Saksframlegg

Klage på avslag på søknad om bruksendring av tilleggsdel til hovuddel i kjellaretasje samt søknad om fritak for tekniske krav - gbnr 323/358 Frekhaug
KOMMUNEDIREKTØREN SITT FRAMLEGG TIL VEDTAK

Eigedom: gbnr 323/358

Fasadeteikning med forklaring - 7 vindauge av ulik storleik i kjellaretsjen

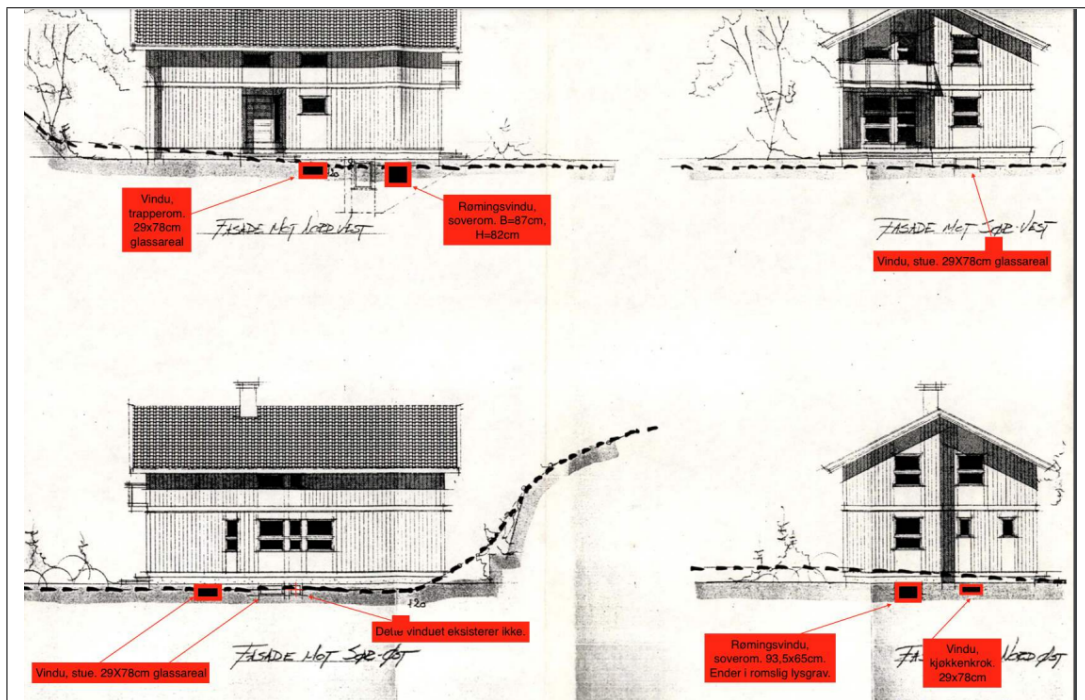
Klagar har forutan ein oppdatert fasadeteikning, ikkje gjeve nokon utgreiing om vindauga i kjellaren sitt målsatte areal og plassering, skjerming frå terrenget, skjerming frå andre byggverk, dei enkelte romma si høgde og dybde, samt refleksjonsegenskapene til de ulike overflatene i rommet, sjå veiledninga til TEK 17 §13-7 nr.2. Mangelen på dokumentasjon er negativt for søknaden om fritak frå det tekniske kravet om

Kommunen må da falle tilbake på ein konkret, heilskapleg vurdering for å belyse om lyskravet er oppfylt for det enkelte rom. Vi kan vanskeleg forstå at dei tre stuevindauga kan gje godt nok dagslys til kjøkken, spisestue og bad. Vindauga i stua er synt i andre enden av rommet sett i forhold til inngangsdør stue. Spisestue, kjøkken og bad er i andre enden av døra til stua. Lyset frå vindauga i stua må først treffe entreen for så å treffe spisestue, bad og kjøkken. Lys frå stuevindauga forutsett også at døra til stua alltid er open slik at lys frå stuevindauga kan opplyse entré, spisestue og kjøkken. Om det er ei glasdoor, så vil meir lys kunne kome igjennom, men mengda lys vert redusert.

Vi ser det som lite truleg at lyset frå dei tre vindauga i stua vil kunne lyse opp både gang, spisestue og kjøkken når dette i tillegg betinger open stuedør. Øvrige vindauge er vist på oppdatert fasadeteikning som små og som vil gje lite lys til det enkelte rom. Målt opp mot den preaksepterte ytelsen vindauge mot det fri med rett areal har fordel av, så vil ikkje eit minimum av dagslys vere sikra med dei vindauga som allereie er i kjellaretasjen.

Etter dette kan det ikkje gis fritak frå dagslyskravet, om tilfredsstillande tilgang på dagslys for alle rom til bruk for varig opphald i kjellaren, med dei vindauga som allereie er i kjellaretasjen jf. TEK17 § 13-7 nr.2.
